Acuerdo 1426 Por el cual se aprueba la incorporación del cambio en los límites de generación y absorción de potencia reactiva de la unidad 3 de la planta de generación Salvajina y la respectiva curva de carga

1426

6 Mayo, 2021

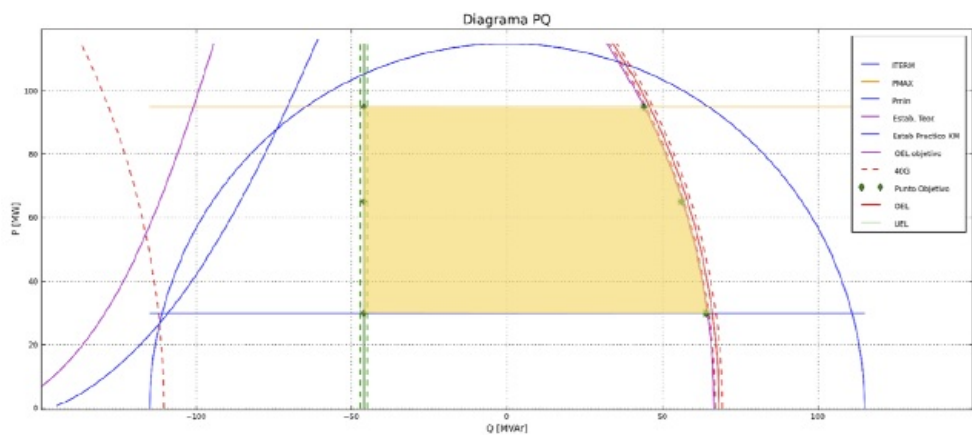
Aprobar la declaración de una nueva curva operativa de carga de la unidad 3 de la planta de generación Salvajina, en la que se define la capacidad para entrega y absorción de potencia reactiva de la planta en función de la potencia activa generada, como se presenta a continuación:

Unidad	Parámetro a modificar	P [MW] Valor Anterior	P [MW] Valor Nuevo	Q [Mvar] Valor Anterior	Q [Mvar] Valor Nuevo
Salvajina 3	Capacidad de absorción de reactivos	75	30	-46	-46
		85	65	-46	-46
		95	95	-46	-46
	Capacidad de generación de reactivos	95	95	46	44
		85	65	49	56.2
		75	30	53	64
